**惠州大亚湾西区南部片区 SHN-04-04
部分地块控制性详细规划调整
论证报告及调整（草案）**

公示稿

2023 年 02 月

惠州大亚湾西区南部片区SHN-04-04部分地块控制性详细规划调整（草案）

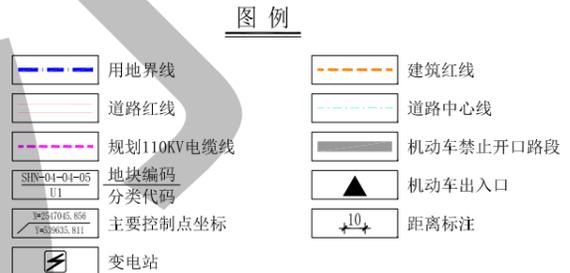
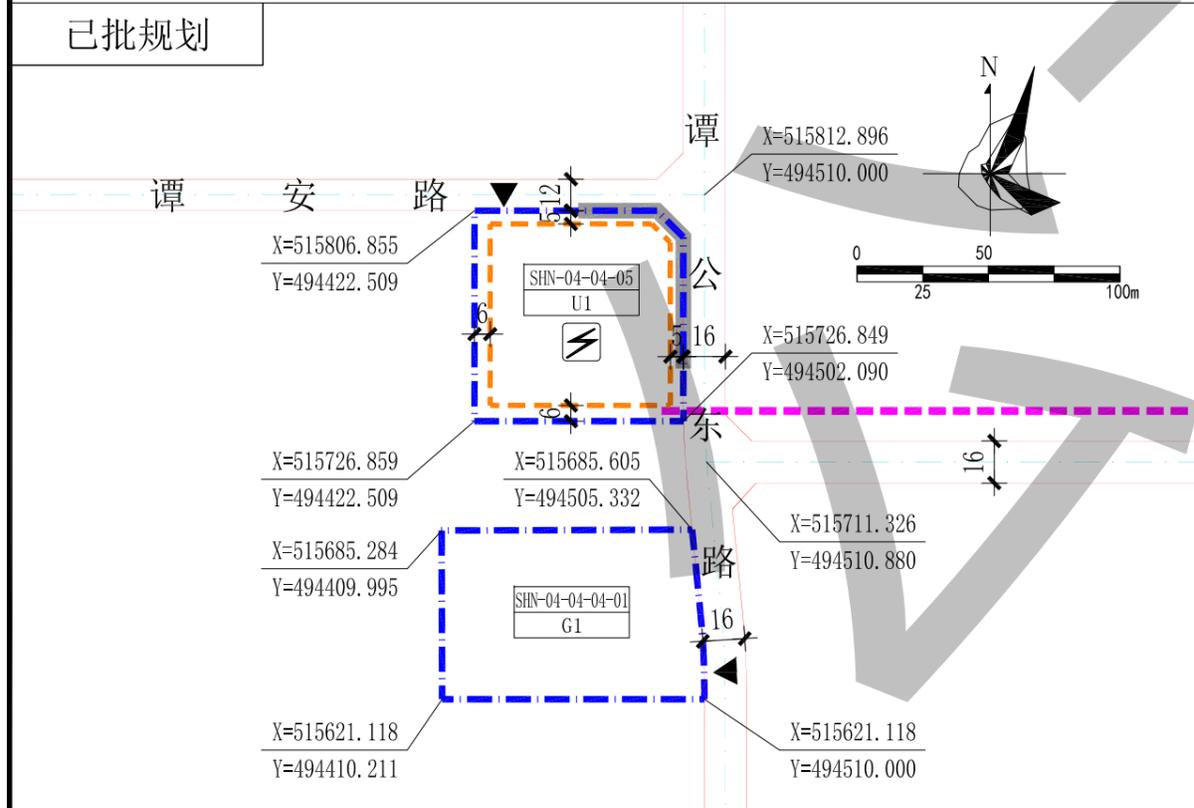
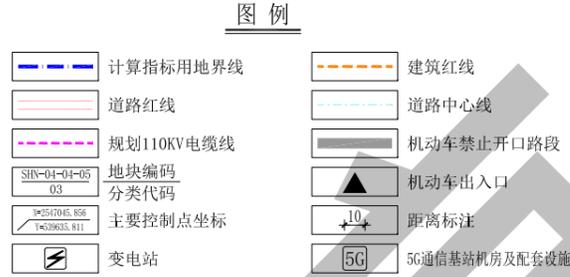
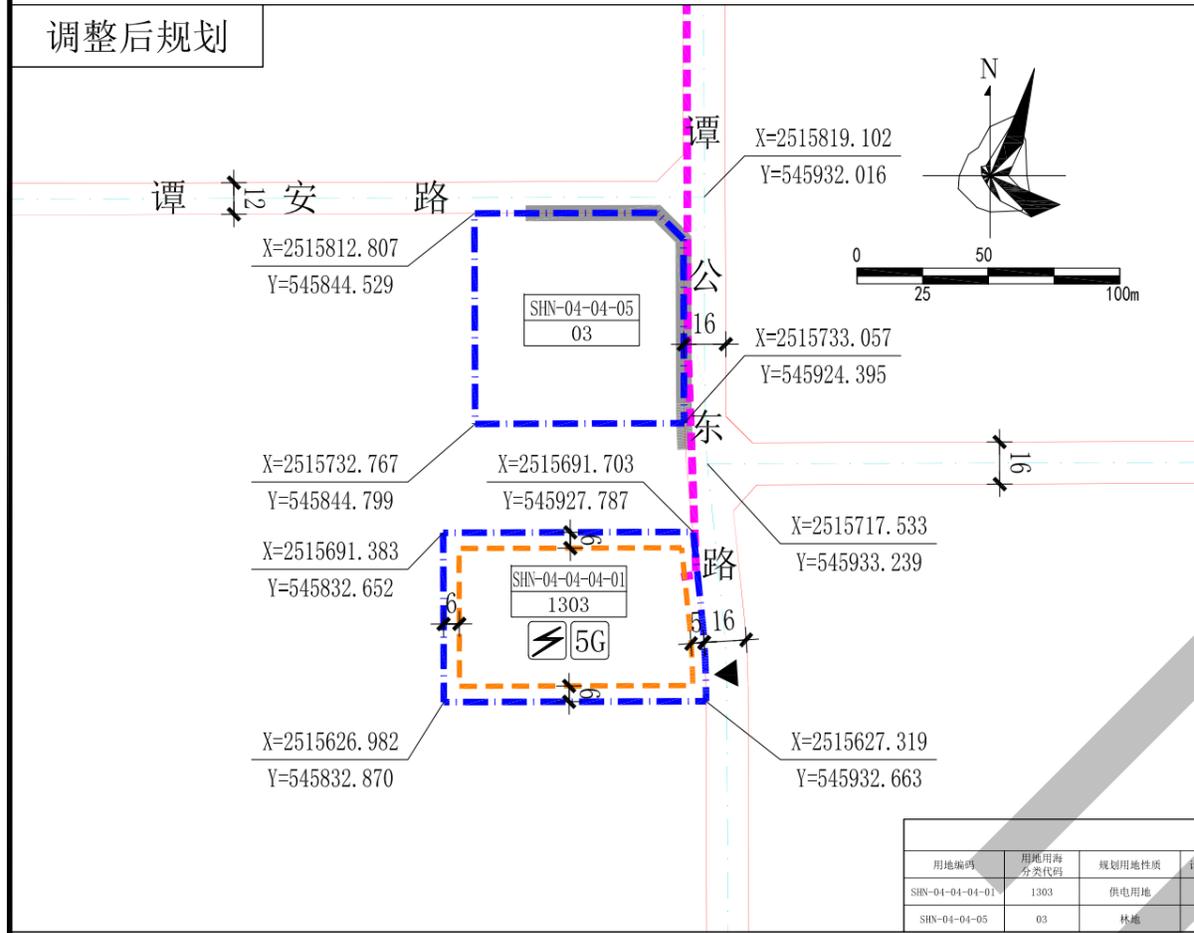
调整后，SHN-04-04-04-01 地块规划用地性质为 1303(供电用地)，计算指标用地面积 6314 平方米，配套设施：5G 通信基站机房及配套设施 1 处（建筑面积 ≥ 35 平方米），适建性为 110KV 变电站及配套设施。

SHN-04-04-05 地块规划用地性质为 03(林地)，计算指标用地面积 6314 平方米。

在用地面积不变的前提下，将供电用地位置与南侧公园绿地进行置换，同时将公园绿地调整为林地。
